施設のデザイン2（景観）、パース図について

2. 比較コンセプト案

3. 景観デザインのコンセプト

図 1-1 A案（通常案）

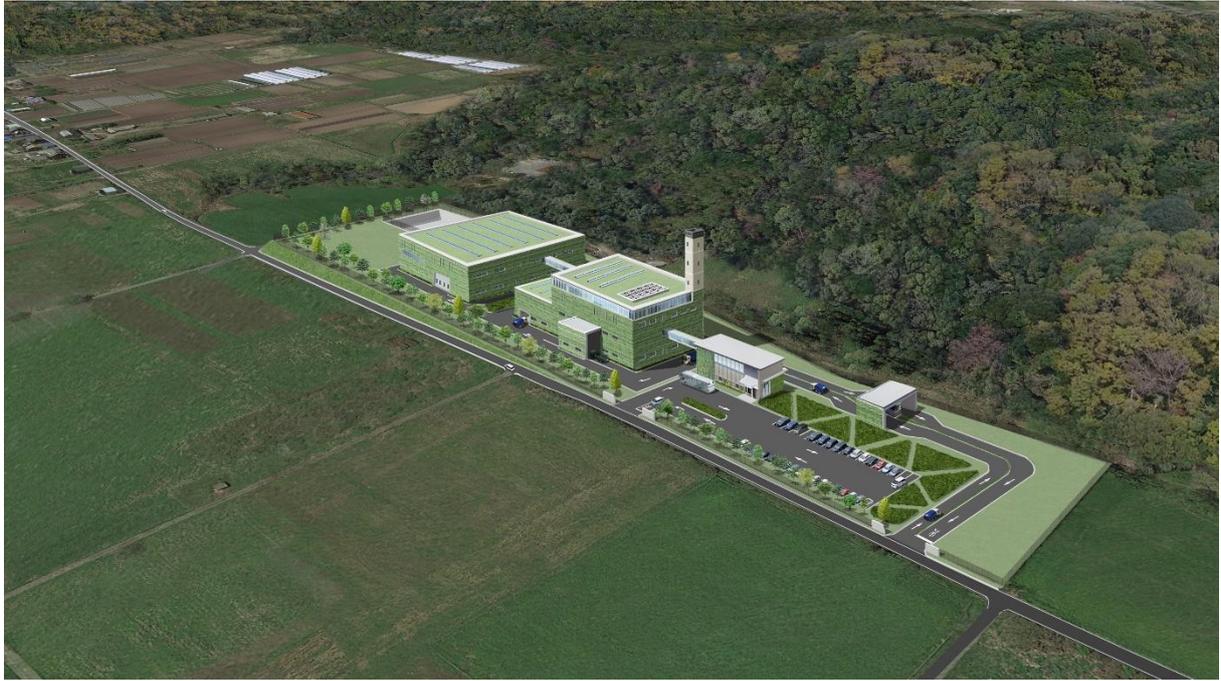
地元からのご意見
1	<ul style="list-style-type: none"> ・施設デザインとしては、B 案がよい。 ・施設配置が気になっており、建物を西側に持ってくるのではなく、できるだけ東側に寄せてほしい。
2	<p>建設はしないしてほしいが、どうせ建てるならの前提での意見である。</p> <ul style="list-style-type: none"> ・B 案、C 案は実現性やコスト考えても無理だと思うし、維持管理も大変であることから、やめた方がよい。A 案がよいと言われるとそうでもないが、まだ 3 つの中ではシンプルであるし、色を変えればよい。 ・一般的な建物に緑色はないので、色を周辺に合わせた緑色とかは違和感があるので、ダメである。デザインは、シンプルな方がよいと思う。 ・広島市の中工場のデザインは、谷口吉生氏という建築家であり、あのデザインはよいと思う。
3	<ul style="list-style-type: none"> ・デザインより配置であり、建物は東側の方がよい。搬入口は西側がよい。 ・キーワードは、「びわ湖一景」がよいのではないか。 ・外観デザインのコンセプトは、下記のような感じがよいのではないか。 <p>①景観に融合するデザイン、色調とする。</p> <p>②訪れる人々が好感を持ち、快適性を感じる外観とする。</p> <p>③できる限り緑化を行い周辺の景観との連続性と一体性を確保する。</p>
4	<ul style="list-style-type: none"> ・デザインの大学教授を紹介できることから、教授や学生と一緒に話をできないか。 <p>（大学側）大学の研究事例となることや学生の勉強となることから、大学としては前向きに考えたい。教育としてもやる価値はある。</p> <p>（個人様）デザインだけでも配慮してもらえると、我々も安心である。</p> <ul style="list-style-type: none"> ・施設整備基本方針の 3 にある「地域の田園風景に十分配慮した施設デザインとするとと

もに・・・」とあるので、どうせ造るなら、よりよいと思えるものを造ってほしい。地域の誇り、地域のプラスとなるようなものを造ってほしい。
5	<ul style="list-style-type: none"> ・緑っぽい方がよい。(B案) ・カラフルなものもよいと思う。田中古墳や泰山寺古墳があるので、古墳柄がよいと思う。 ・地元の人にもクリーンなイメージで、景観にマッチするようなデザインがよいと思う。
6	<ul style="list-style-type: none"> ・泰山寺は、冬季期間に-10℃になるときがあるので、植物は枯れることから、緑化はやめた方がよい。(B案はやめた方がよい) ・緑色や茶色など、あの場所に合う色合いがよい。C案で植物なしがよいのではないか。 ・または泰山寺は野菜がコンセプトであるので、壁に野菜の画を描くのもよいのではないか。 ・建物よりも構内周辺に公園などを整備する方がよいのではないか。
7	<ul style="list-style-type: none"> ・屋根が緑(植物)などの方がよいのではないか。 ・景観というよりも、建物自体を地下にすればよいのではないか。

地元のご意見を鑑み、景観デザインのコンセプト案は下記のとおりとする。今後は、発注図書として、設計・建設受注を希望する入札参加者に対してコンセプトを提示し、それぞれの設計する建物に応じて、コンセプトに沿った景観デザインを提案してもらうこととする。

<ul style="list-style-type: none"> ・周囲の景観と調和したデザイン、色調、素材とすること。 ・敷地外周に緑地帯を十分配置し、周辺への威圧感や圧迫感を和らげること。 ・建物外観は一体感および清潔感のあるデザインとすること。 ・施設を身近に感じることができ、親しまれる開放的な雰囲気デザインのデザインとすること。 ・メンテナンス性や耐久性を十分配慮すること。
